**SOLICITATION AMENDMENT
MODIFICATION DE L'INVITATION**

Title - Sujet Mezzanine	
Solicitation No. - N° de l'invitation F3748-20BT01/A	Amendment No. - N° modif. 001
Client Reference No. - N° de référence du client F3748-20BT01	Date 2020-12-23
GETS Reference No. - N° de référence de SEAG PW-SMTA-170-15972	
File No. - N° de dossier MTA-0-43182 (170)	CCC No./N° CCC - FMS No./N° VME
Solicitation Closes - L'invitation prend fin at - à 02:00 PM Eastern Standard Time EST on - le 2021-01-14 Heure Normale du l'Est HNE	
F.O.B. - F.A.B. Specified Herein - Précisé dans les présentes Plant-Usine: <input type="checkbox"/> Destination: <input type="checkbox"/> Other-Autre: <input checked="" type="checkbox"/>	
Address Enquiries to: - Adresser toutes questions à: Cimpan, Cristina	Buyer Id - Id de l'acheteur mta170
Telephone No. - N° de téléphone (514) 604-3855 ()	FAX No. - N° de FAX () -
Destination - of Goods, Services, and Construction: Destination - des biens, services et construction:

MODIFICATION 001

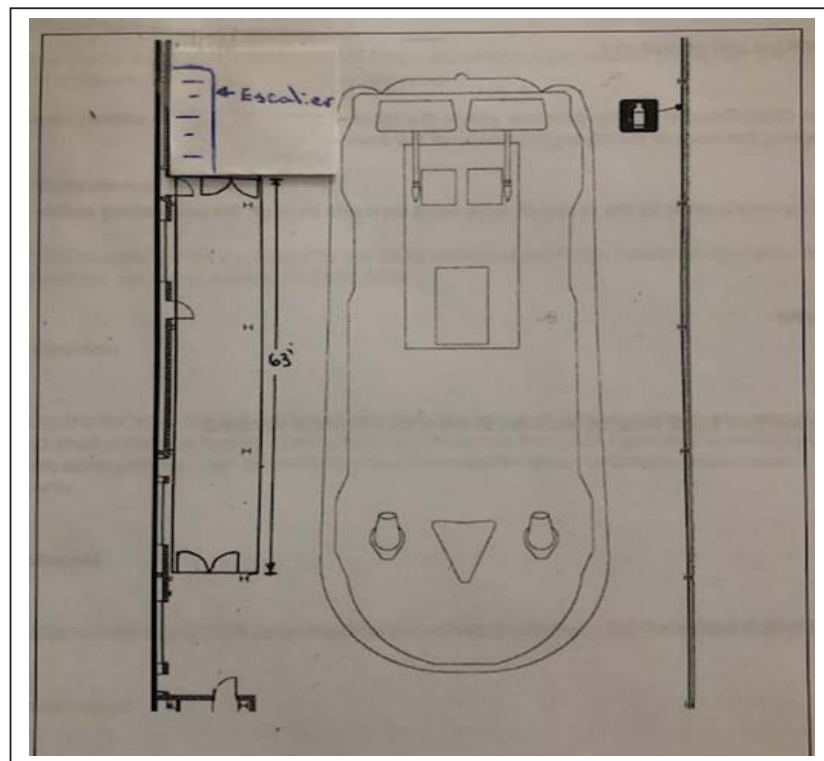
Q2 : Il est de votre responsabilité de nous fournir l'épaisseur du plancher de béton. Confirmer que le plancher n'est pas de type radiant.

R2 : Non, le plancher n'est pas de type radian et il est d'une épaisseur de 250 millimètres.

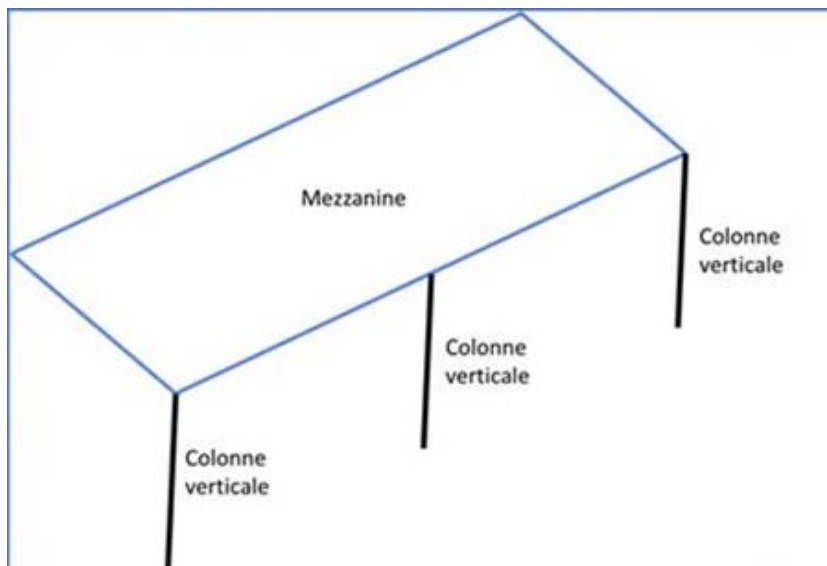
Q16 : Il y a au total 63' de garde-corps ?

R16 : Il devra y avoir des garde-corps sur les 4 côtés.

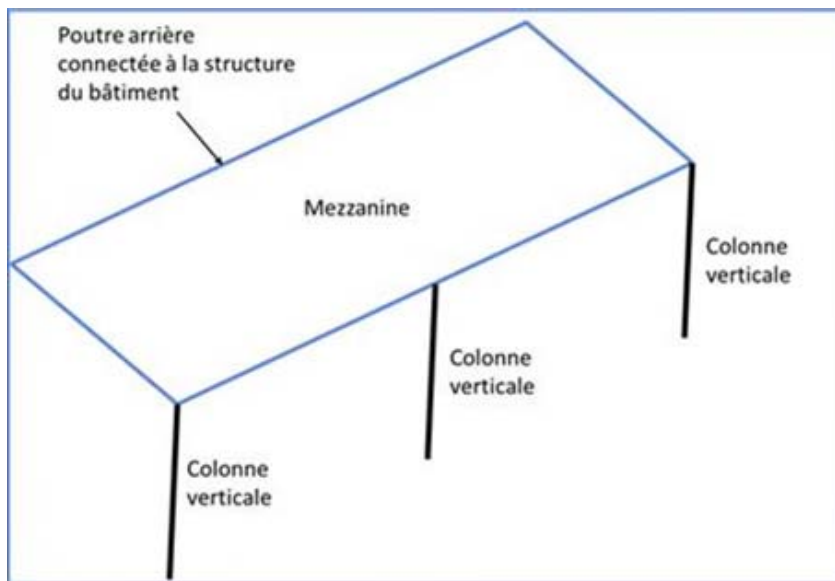
Q19 : Le bâtiment existant a une structure en acier et il peut recevoir la poutre arrière de la mezzanine?

R19 : La mezzanine doit être de type autoportante et ne peut en aucun cas utiliser les structures existantes pour son soutien.
